监 理 通 知 单

工程名称：泰顺兴农 30MW 农林光互补光伏小康项目

编号：ZHJL-ZJTS-002

事由：关于施工质量事宜

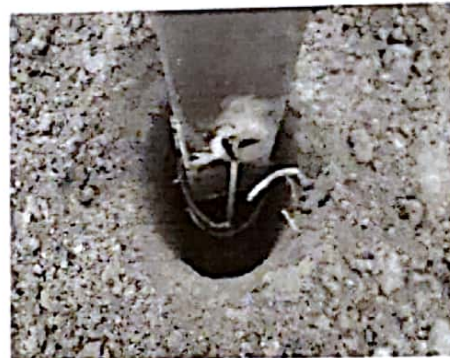
现场巡查发现以下问题：

1. 桩基打孔完成后未清理内部浮土；
2. 桩基预埋件制作完成后，焊渣未清理便放入桩基孔洞中；

以上问题要求立即整改，安排施工人员及时清理浮土和焊渣。
